STAVBA: Nástavba školní budovy ZŠ Sokolova ORG 5402 ÚSEK: Výtah	13																
NÁVRH NA OCENĚNÍ ZMĚNY NÁVRH NA OZNÁMENÍ Č.: 13 Změna provedení prohlubně výtahové šachty a jejího založení PŘÍKAZ KE ZMĚNĚ																	
KOMU: OI MMB OD: Tocháček spol. s.r.o. DATUM: 2.10.2020 ODESLÁNO: POŠTOU: KURÝR: FAX: OSOBNĚ: MAIL:																	
PŘEDMĚT ZMĚNY: Změna provedení prohlubně výtahové šachty a jejího založení DOTČENÉ MÍSTO: Nástavba školní budovy ZŠ Sokolova ORG 5402 ODKAZ NA VÝKRESY: Schéma prohlubně výtahové šachty ODKAZ NA SOUPIS PRACÍ: ZL 13_01 - Méněpráce ZL 13_02 - Vícepráce ZL 13_03 - Rozdílový rozpočet ODKAZ NA JINOU ČÁST SMLOUVY:																	
NÁVRH OCENĚNĚNÍ:

STAVBA: Nástavba školní budovy ZŠ Sokolova ORG 5402		14																
ÚSEK: VZT - Úprava potrubí																		
NÁVRH NA OCENĚNÍ ZMĚNY VZT - Úprava potrubí		NÁVRH NA OZNÁMENÍ Č.: 14 PŘÍKAZ KE ZMĚNĚ																
KOMU: OI MMB OD: Tocháček spol. s.r.o. DATUM: 10.9.2020 ODESLÁNO: POŠTOU: KURÝR: FAX: OSOBNĚ: MAIL:																		
PŘEDMĚT ZMĚNY: VZT - Úprava potrubí DOTČENÉ MÍSTO: Nástavba školní budovy ZŠ Sokolova ORG 5402 ODKAZ NA VÝKRESY: Návrh úpravy potrubí VZT ODKAZ NA SOUPIS PRACÍ: ZL 14_VZT – úprav

Schéma prohlubně výtahové šachty
ZŠ Sokolova, Brno

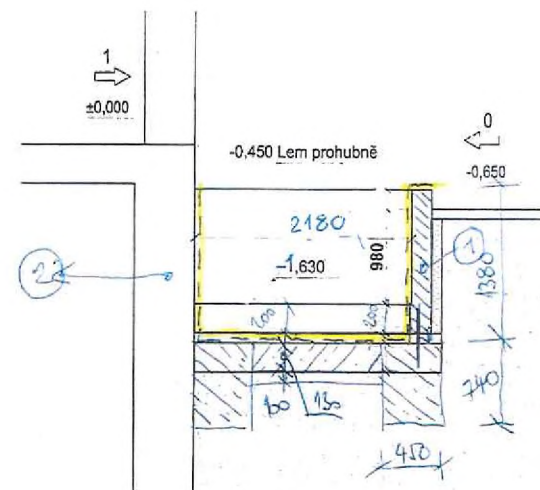
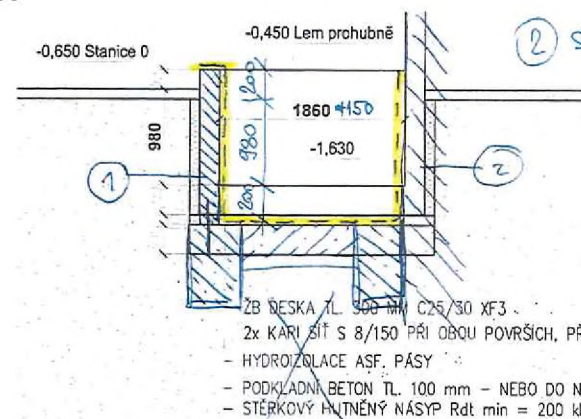
- ① STĚNA S TĚRNIC
KTRAC. BEDNĚNÍ
TL. 100 MM.
- ② STÁVAJÍCÍ KCE
